HENVENDELSER MODTAGET I HØRINGSPERIODEN

FORSLAG TIL LOKALPLAN ØRESTAD IDRÆTSPARK

Høringssvar
Indkommet via Bliv Hørt nr. 1-25

Offentlig høringsperiode fra den 21. oktober 2025 til den 16. december 2025

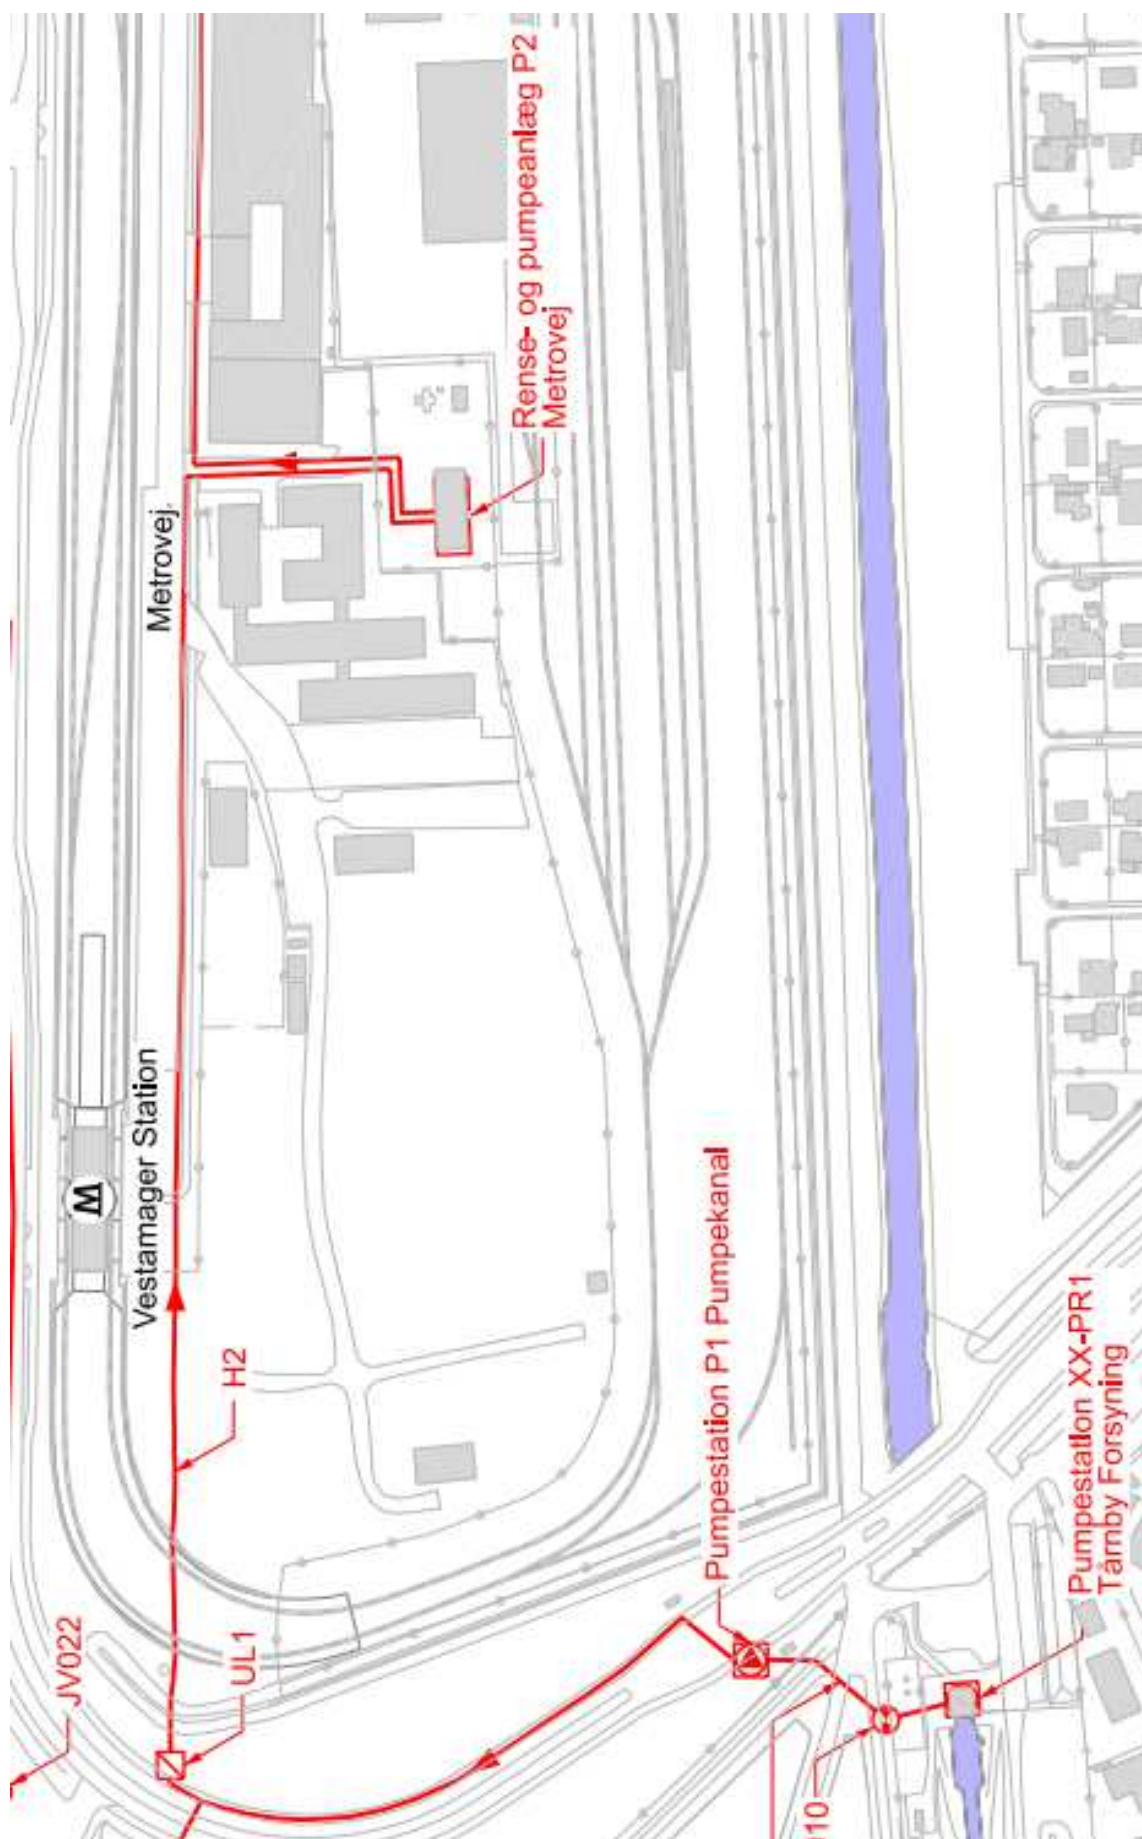
I lokalplansforslaget er angivet at der kan etableres et klubhus i forlængelse af Metrovej, nord for Vestamager station. Klubhuset planlægges etableret på arealet, der jf. den oprindelige lokalplan var udlagt til vejareal.

Som nævnt ovenfor har Vandlauget en forsyningsledning liggende i den kommende Metrovej mellem Vestamager station og den eksisterende Metrovej. Denne ledning er placeret, hvor det kommende klubhus planlægges placeret. Hvorvidt klubhuset kan placeres ovenpå Vandlaugets forsyningsledning, eller forsyningsledningen skal omlægges er der ikke taget stilling til i lokalplansforslaget.

Inden forslaget til lokalplan kan vedtages forventer Vandlauget, at der skal tages stilling til om klubhuset kan etableres ovenpå Vandlaugets forsyningsledning eller denne skal omlægges, herunder hvem der skal afholde en eventuel udgift til ledningsomlægning.
